Für eine 3. Beteiligung zum RPD vorgesehene Änderungen

***Hier: Änderungen der graphischen Darstellung in der Beikarte 5B
im Vergleich zur Fassung gemäß Regionalratsbeschluss vom
23.06.2016***

Ä3BT-Beikarte-5B-KÜ-Willich-Krefeld Nr.01

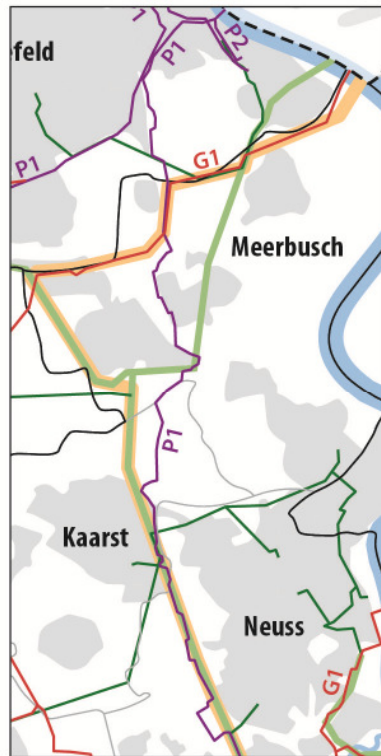
Die Darstellung in Beikarte 5B wird im Bereich des EnLAG-Vorhabens 14 „Niederrhein – Uftorf – Osterath“ an den aktuellen Planungsstand angepasst und als 380-kV-Leitung (gelbe Linie) dargestellt. Die Teilabschnitte im Planungsraum Düsseldorf sind bereits teilweise realisiert, planfestgestellt oder befinden sich im Planfeststellungsverfahren.

Des Weiteren wird die Darstellung der Gasversorgungsfernleitungen im Süden Krefelds an den Bestand angepasst und eine bestehende Erdgasleitung (rote Linie) neu dargestellt. Aufgrund von Stellungnahmen im Rahmen des Beteiligungsverfahrens wurde die Darstellung der Gasversorgungsleitungen in Beikarte 5B überprüft und fehlende Erdgasleitungen ergänzt, sofern diese von überörtlicher und regionalplanerischer Bedeutung sind.

Ä3BT-Beikarte-5B-KÜ-Kaarst-Neuss-Meerbusch Nr.01

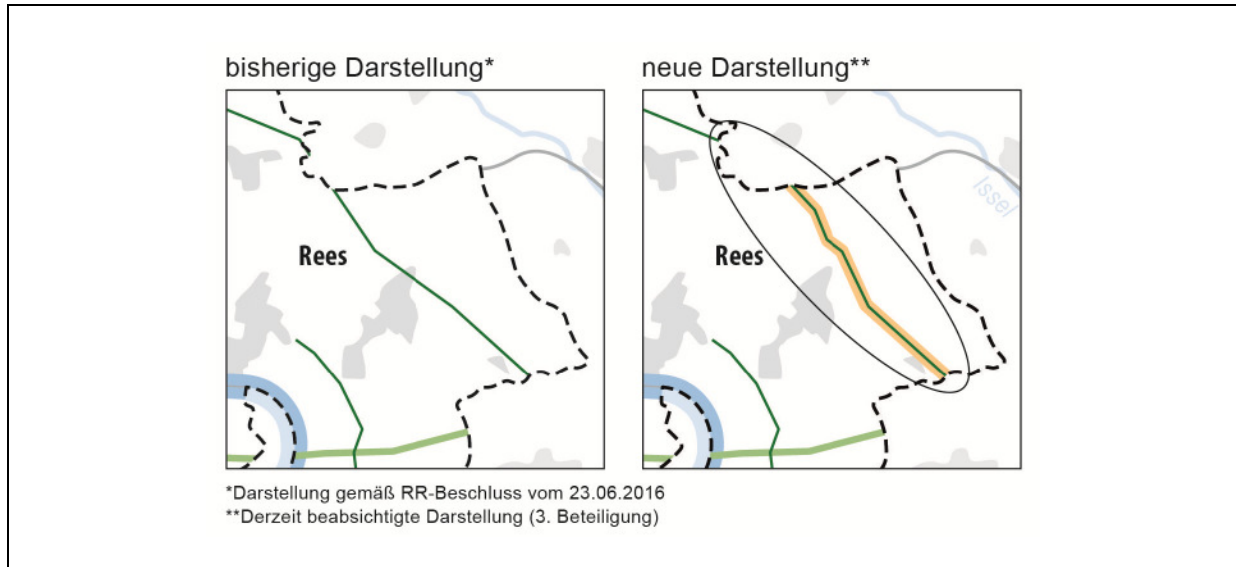
In der Beikarte 5B wird die Erdgasleitung G1 zwischen Neuss und Krefeld neu dargestellt. Hierbei handelt es sich um eine Anpassung an den Bestand. Aufgrund von Stellungnahmen im Rahmen des Beteiligungsverfahrens wurde die Darstellung der Gasversorgungsleitungen in Beikarte 5B überprüft und fehlende Erdgasleitungen ergänzt, sofern diese von überörtlicher und regionalplanerischer Bedeutung sind.
